核二廠#1機反應爐支撐裙板錨定螺栓 斷裂事件第四次審查會報告

台灣電力公司

101年5月14日

• A2裂紋形貌

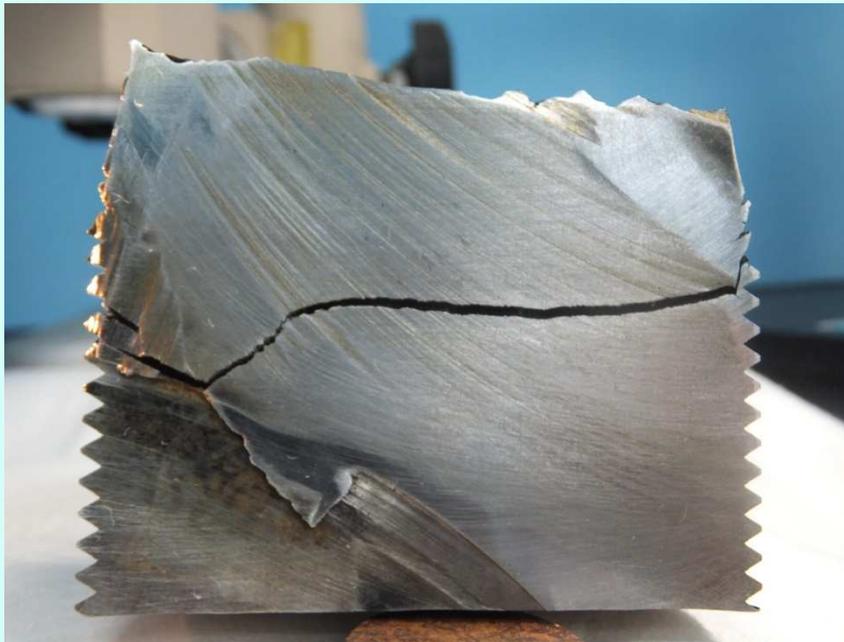
編號	裂紋起始	裂紋深度	裂紋形貌	起始區形貌	成長區形貌	其他	備註
A2	螺桿區	斷裂	平坦	表面損傷 沿晶裂縫 腐蝕破壞形貌	疲勞裂紋	熱處理不良 硫化物夾雜	金相分析
C6	螺牙	斷裂	平坦斜面	牙根部起始 沿晶裂縫 腐蝕破壞形貌	疲勞裂紋	熱處理不良 硫化物夾雜	金相分析
D14	螺牙	幾近斷裂	平坦斜面	表面損傷 沿晶裂縫 腐蝕破壞形貌	疲勞裂紋	熱處理不良 硫化物夾雜	金相分析
B10	螺牙	5~6mm	由螺紋向螺 栓內部及向 下延伸	牙面起始 沿晶裂縫 腐蝕破壞形貌	疲勞裂紋	硫化物夾雜	金相分析 /Phased Array
B13	螺牙	4mm	無明確方向			由Phased Array超音 波檢測其裂 紋形貌與 B10類同， 判斷起始區 與B10相同	Phased Array
C9	螺牙	1mm	無明確方向				Phased Array
D11	螺牙	8mm	由螺紋向螺 栓內部及向 下延伸				Phased Array

金相/裂紋形貌觀察：

- B10裂紋形貌

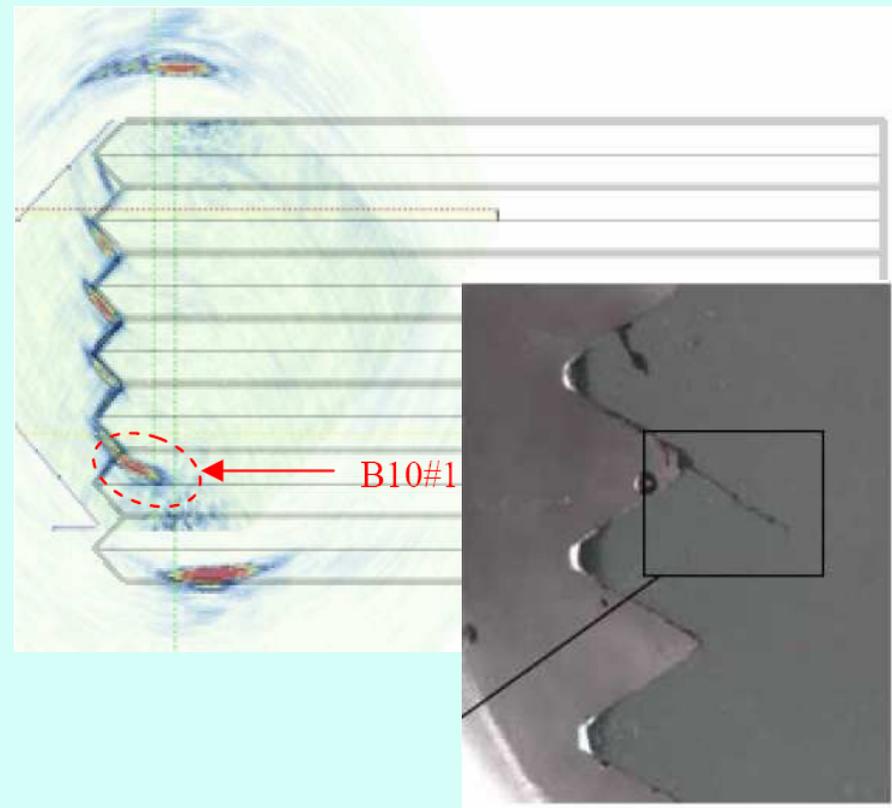
金相/裂紋形貌觀察：

裂紋開口與螺栓預力關係：

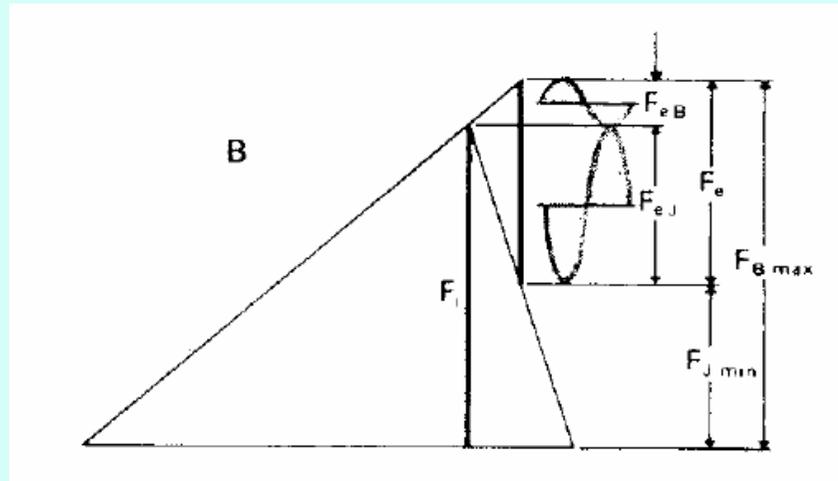
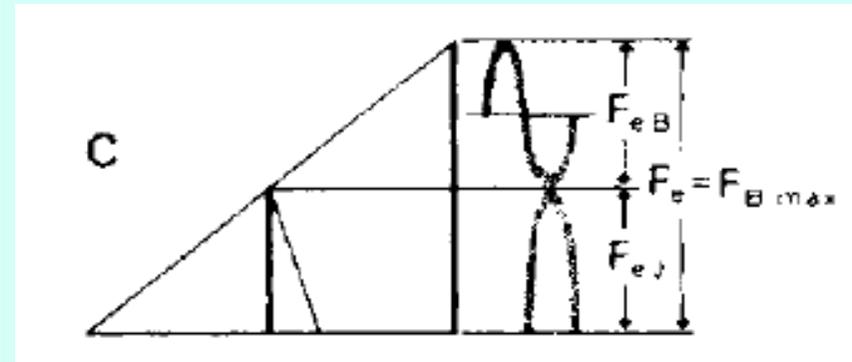
- 如初始裂縫過長，高剛性螺栓預力將大幅降低，在運轉中承受較高之疲勞負荷。

insufficient preload F_i causes excessive additional bolt load F_{eB} .
